CÂMARA TÉCNICA DE PROGRAMAS E PROJETOS (CTPP)

PARECER TÉCNICO Nº 01/2023

A CTPP **RECOMENDA** ao plenário do CBH-Piranga a **APROVAÇÃO** do Relatório da 3ª Revisão do PP06 - Proposta de Enquadramento e Programa de Efetivação da Circunscrição Hidrográfica Do Rio Piranga (DO1), anexo, em consonância com as informações dispostas em planilha anexa, em especial:

CURSOS D'ÁGUA COM ENQUADRAMENTO PROPOSTO E ENQUADRAMENTO AMPLIADO PELA CLASSE DE JUSANTE

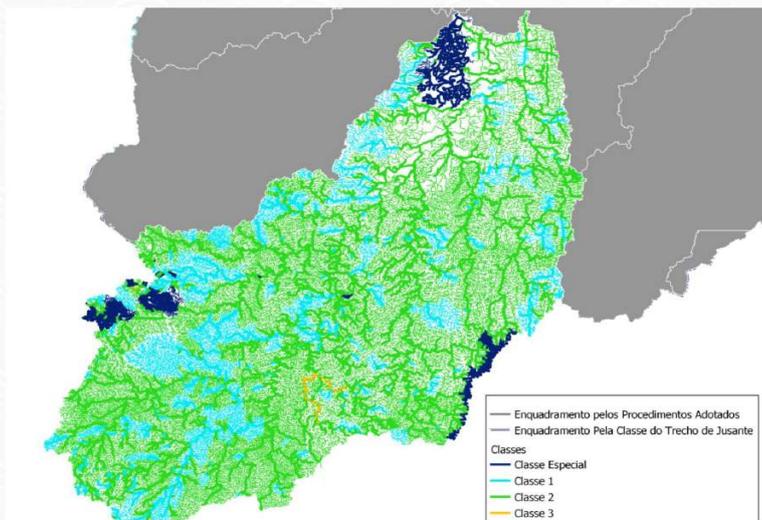
- i. Classe Especial quando desaguar em Especial;
 - ii. Classe 1 quando desaguar em 1;
 - iii. Classe 2 quando desaguar em 2, 3 ou 4.
- V. Foi observado na CTPP que para a adoção da proposta de "enquadramento por trecho de jusante", descrita no item IV, deverão ser consideradas as especificidades dos cursos d'água, prevendo a possibilidade de apresentação de argumentações.

- Qualidade atual desconhecida
- Usos das águas desconhecidos

PROPOSIÇÃO IGAM:

- Adotar para o afluente a classe do trecho em que deságua, respeitando a Classe 2 como limite inferior.
 - Classe Especial quando desaguar em Especial;
 - Classe 1 quando desaguar em 1;
 - Classe 2 quando desaguar em 2, 3 ou 4.
